# Aménagement du site du Vengeron (modification de zone 30'085 A- Addendum à la notice d'impact sur l'environnement)

NOTICE D'IMPACT SUR L'ENVIRONNEMENT

Décembre 2020

Figure 3 : Secteur baignade de la MZ (décembre 2020)

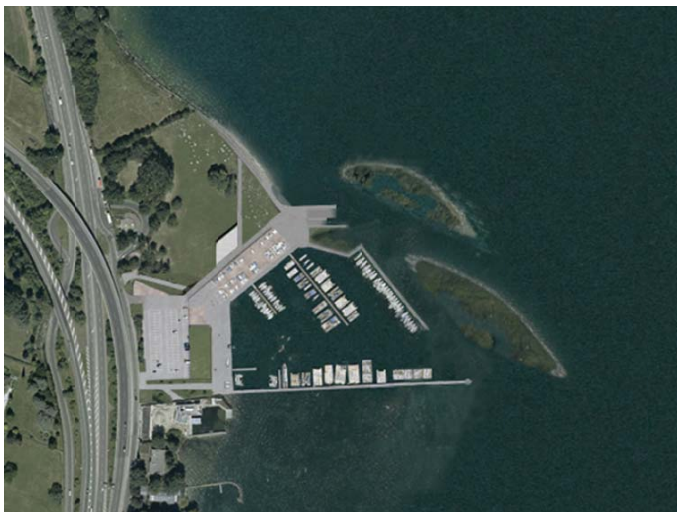
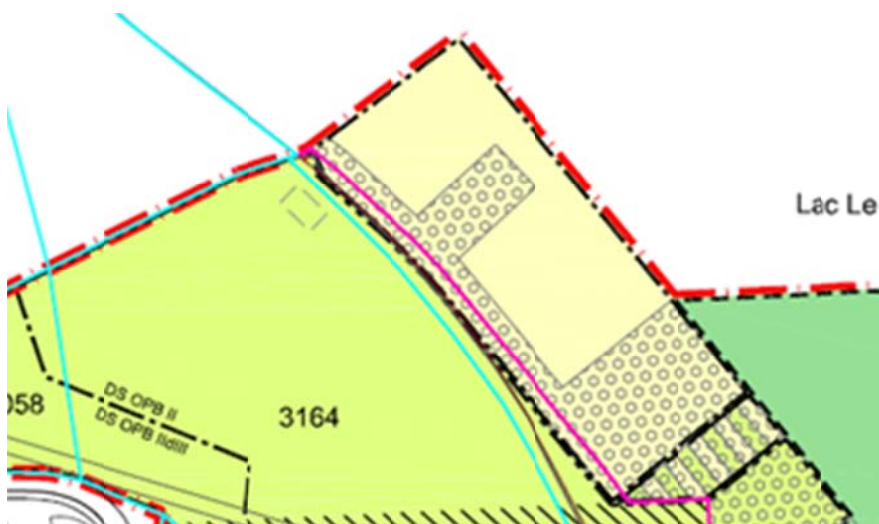
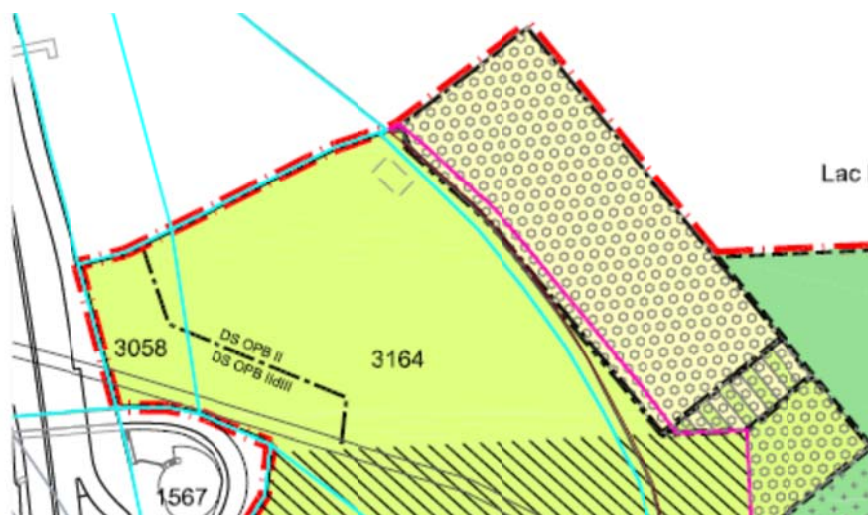
Suite à l'enquête publique, l'image du projet d'aménagement du site du Vengeron a évolué pour répondre aux observations. Par conséquent, les accès à l'eau pour les baigneurs et les personnes à mobilité réduite ont été étudiés pour y intégrer un ponton en structure légère.

Cette évolution du projet a engendré une modification concernant le secteur « baignade » de la MZ dans lequel le sous-secteur « accès à l'eau » a été élargi pour ajouter la possibilité de réaliser cet aménagement d'accès à l'eau, en cohérence avec la solution envisagée.

Il est précisé que suite à une concertation avec les services techniques de l'Etat et les communes concernées, la variante articulée autour d'une grève réalisée avec un substrat naturel doit en principe être privilégiée par rapport aux emmarchements en béton et au ponton.

Par souci de cohérence, le sous-secteur « accès à l'eau » a été étendu pour couvrir l'ensemble du secteur baignade. Voici donc l'image qui sera soumise à la procédure d'opposition:

D'autre part, le libellé de la légende a également été précisé en « Sous-secteur accessible au public destiné à accueillir les aménagements d'accès à l'eau pour la baignade et les activités nautiques. Concernant ceux prévus pour la baignade, il s'agit en principe d'une grève, sinon d'emmarchements avec ponton ».
